多量の放射性物質等を放出する事故の拡大の防止のための措置に係る設工認申請について

令和元年 11 月 11 日

国立研究開発法人日本原子力研究開発機構

【R1. 10. 21 審査会合資料 2 JRR-3 分割設工認(その 7、その 9、その 10)の審査再開について】

冠水維持設備喪失時用給水設備配置図（断面図）

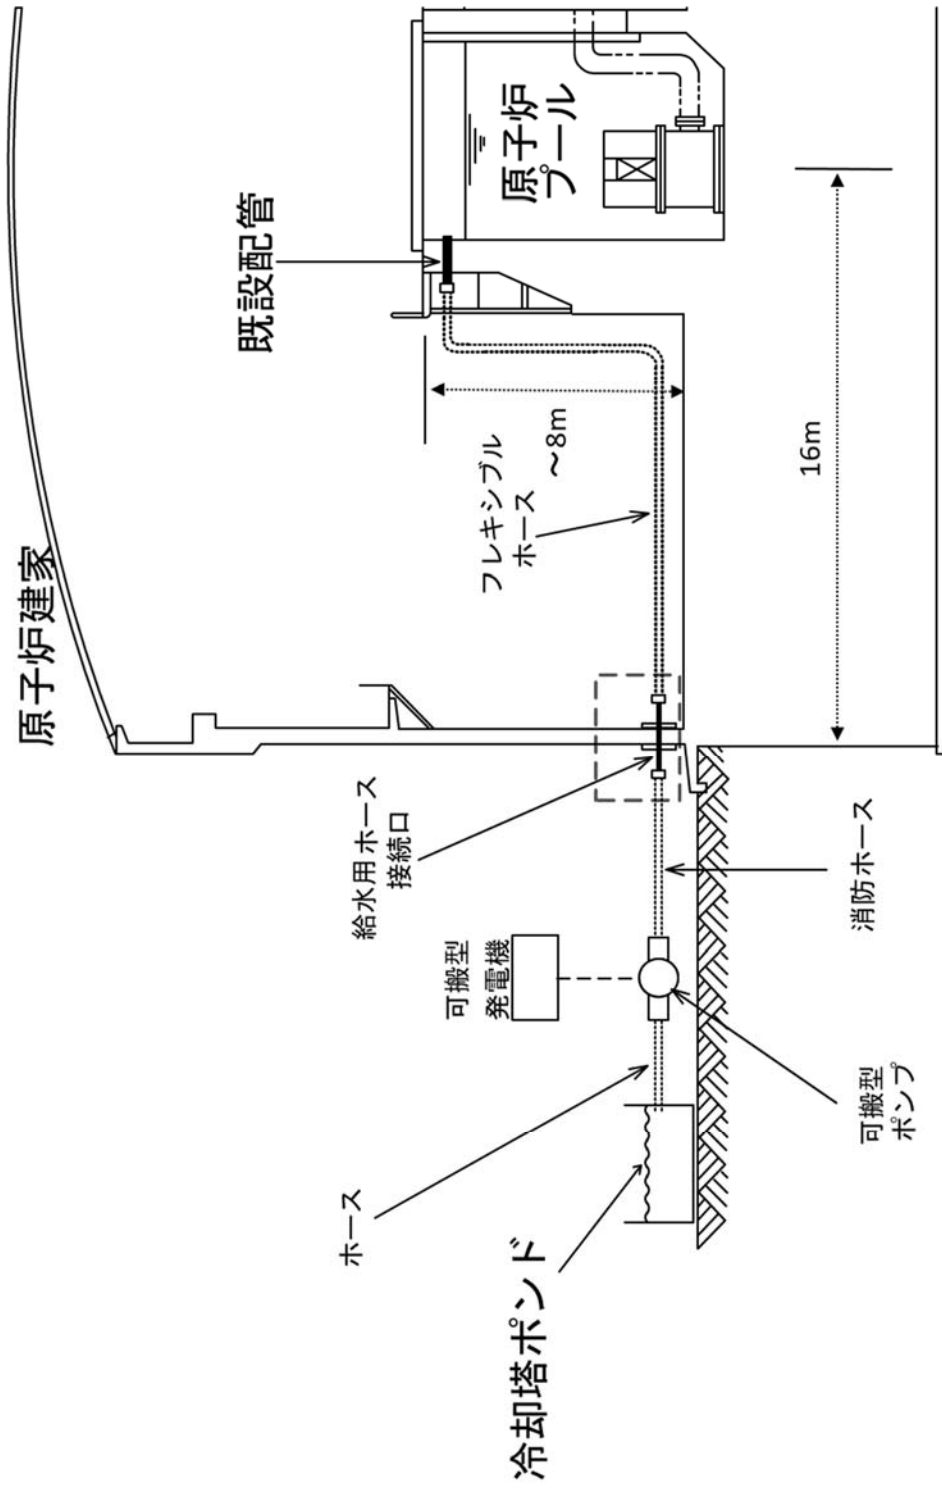
設工認その 7 に関し、BDDB 対策に必要な設備等の設工認の要否について、考え方を説明すること。

以上のことから、JRR-3 の BDDB 対策設備 (図を参照) については、専用設計である建家貫通部の給水配管を設工認その 7 にて申請対象とするが、その他の設備機器は別紙の通りその運用管理について保安規定及びその下部要領に定めることと整理した。
